Krycí list ZBV

III/11232 Děkanovice – Tomice

Sanace

2

Popis zaměření: zaměření sanace

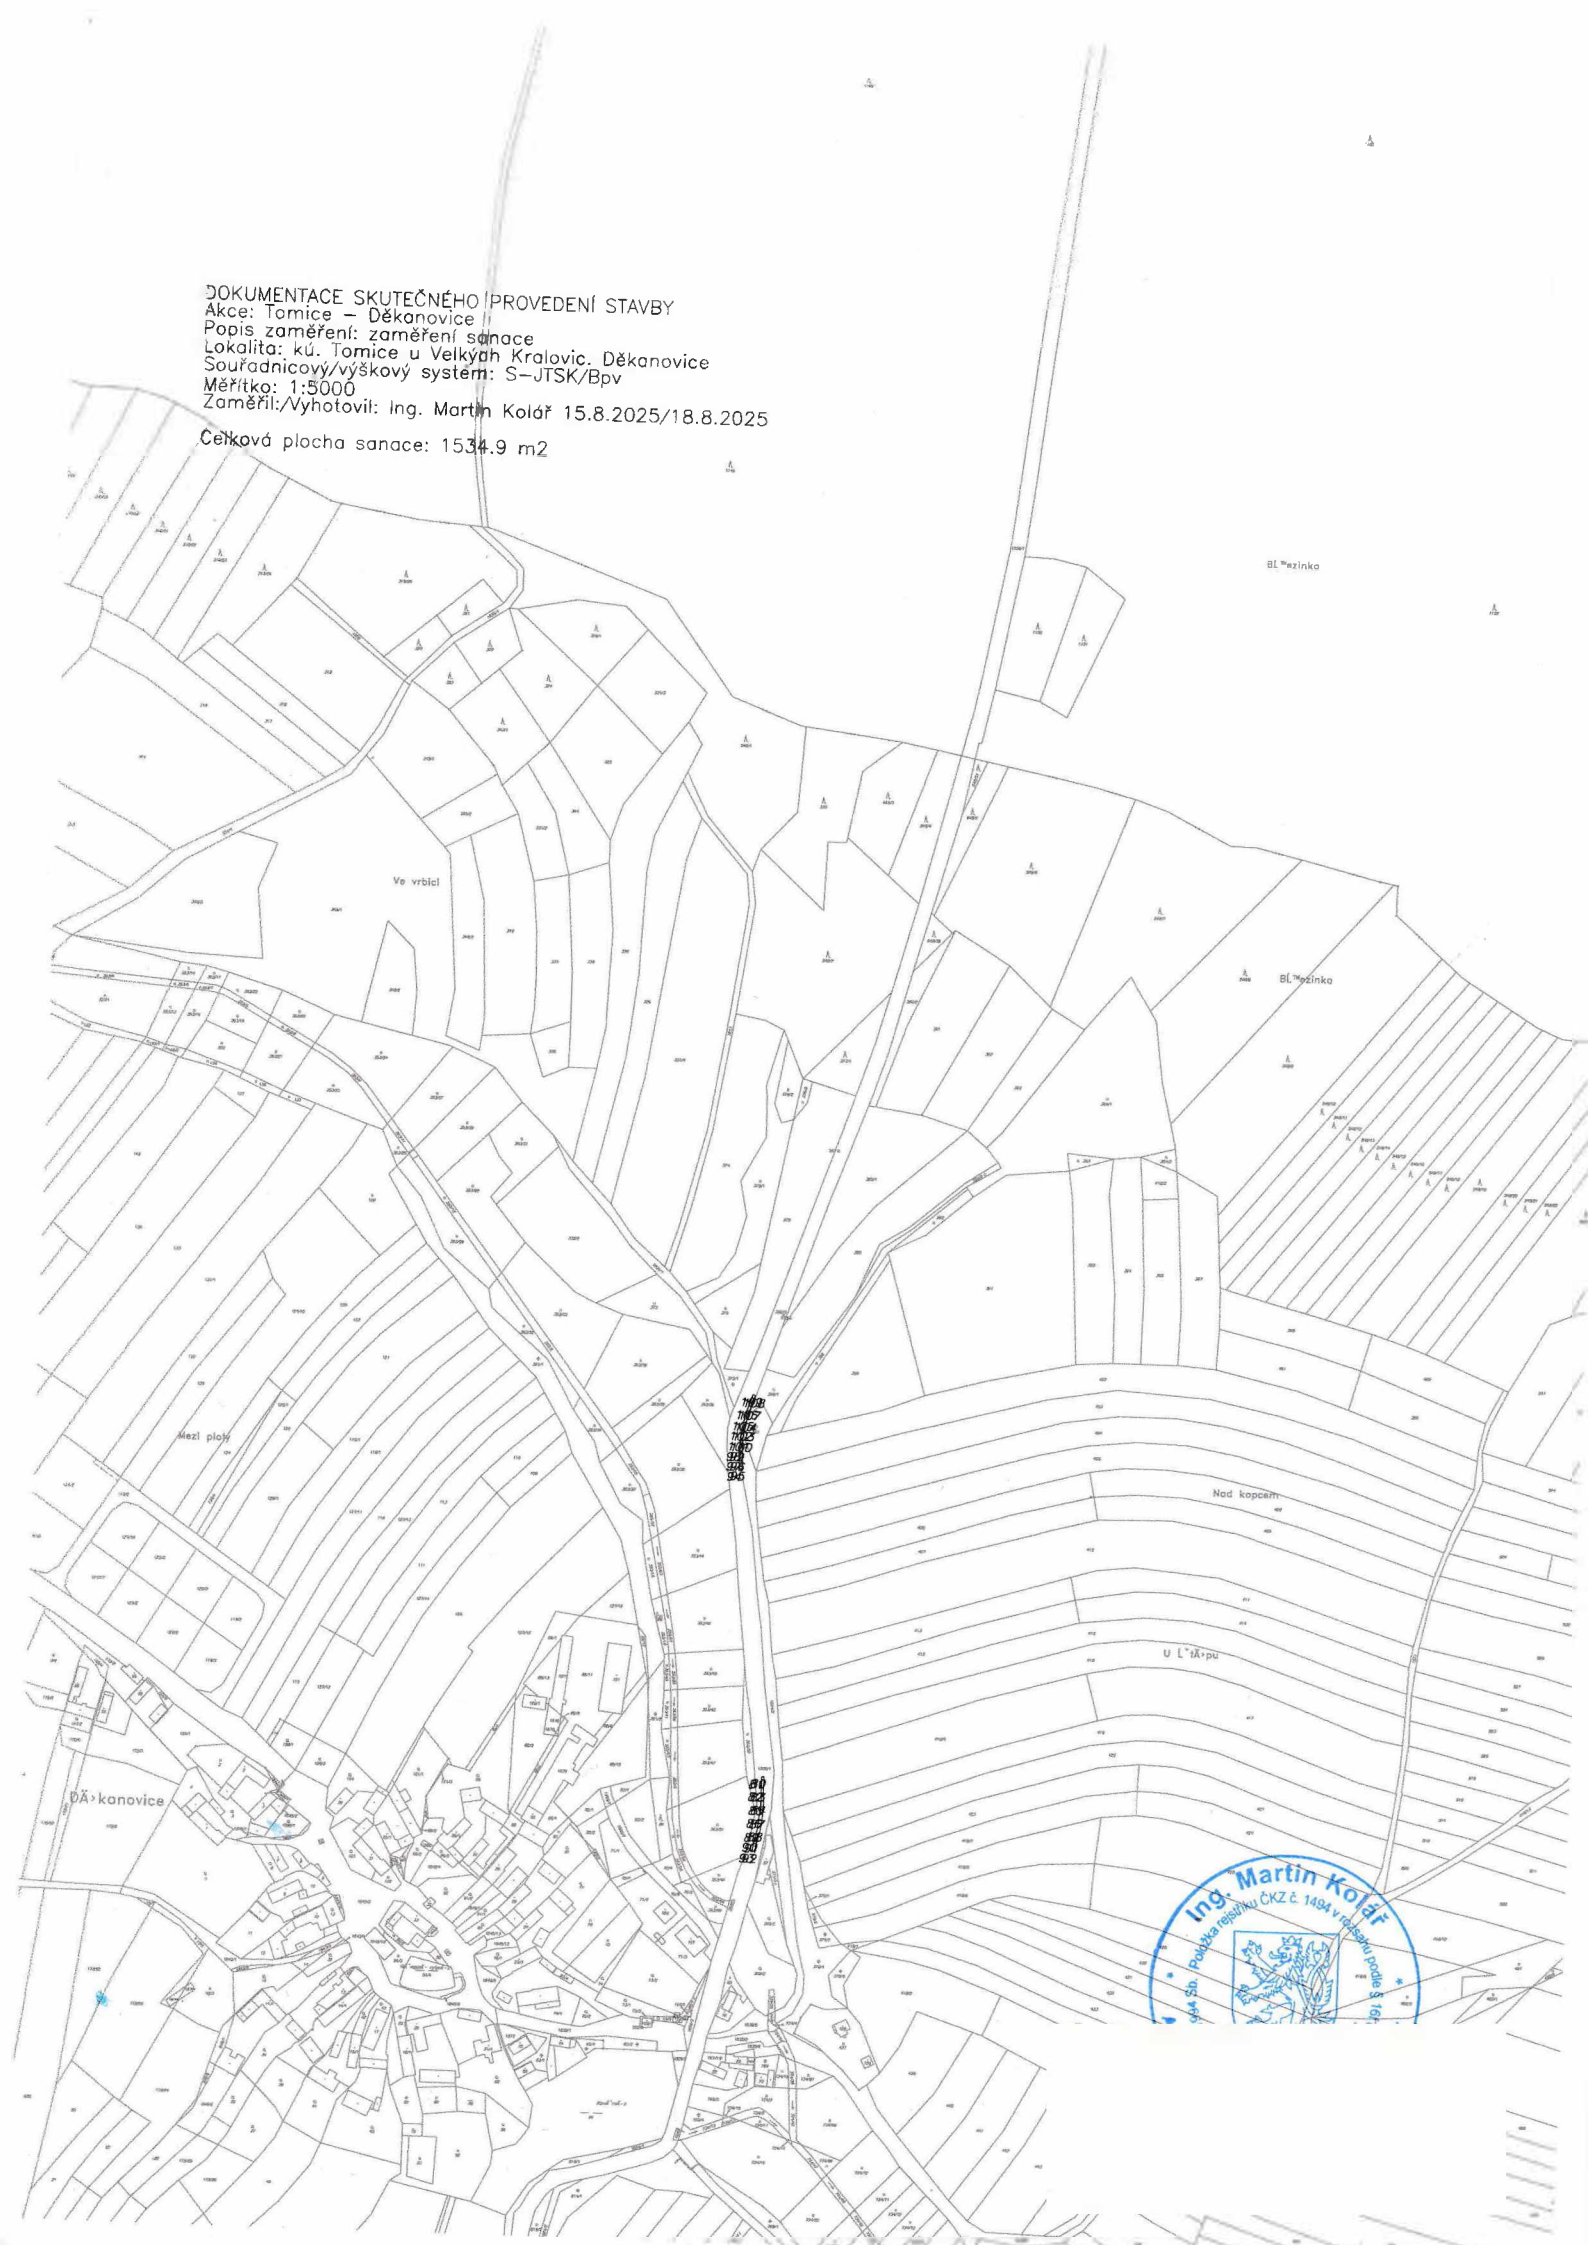
Iniciátor Změny: Zhotovitel Předmět Změny: Doměření skutečnosti		
Po dokončení prací na sanacích bylo provedeno geodetické zaměření, na základě kterého dochází k upřesnění skutečně realizované plochy těchto prací. Z tohoto důvodu dochází k navýšení množství u položek 11372, 122738, 11810, 21461C, 56333 a 567104. Na základě doložených skládkových listků na uložení odpadu a vážních listků ACP22+ dochází k drobnému navýšení množství u položek 015111 a 574C08. Na základě těchto dokladů došlo k upřesnění rozsahu (objemu) provedených prací v průběhu realizace (čl. 7.2, b)). Po zaslání Žádosti o vydání pokynu k variaci (příloha ZBV) byl vydán Objednatелеm Souhlas se zpracováním ZBV(příloha ZBV). Tato změna zvyšuje smluvní cenu stavby o 19 586,37 Kč. Jedná se o Vyhrazené změny závazku, které jsou podle čl. 5, odst. 1, písm. a) a čl. 7, odst. 2, písm. b) Směrnice R-SM-36 Krajské správy a údržby silnic Středočeského kraje (účinnost od 21.08.2024) upřesňující provádění změn závazků dle zákona č. 134/2016 Sb., o zadávání veřejných zakázek zařazený do Skupiny 1. Zároveň se jedná o práce, které nemění celkovou povahu veřejné zakázky. Z hlediska Zákona o zadávání veřejných zakázek č. 134/2016 Sb. tato Změna nepředstavuje vznik podstatné změny závazku a dle § 100, odst. 1) se jedná o změny vyhrazené.

Zařazení do skupiny 1 (doměrek) na základě geodetického zaměření a vážních lístků u položek 015111, 11372, 122738, 18110, 21461C, 56333, 567104 a 574C08

Celková plocha sanace: 1534.9 m²
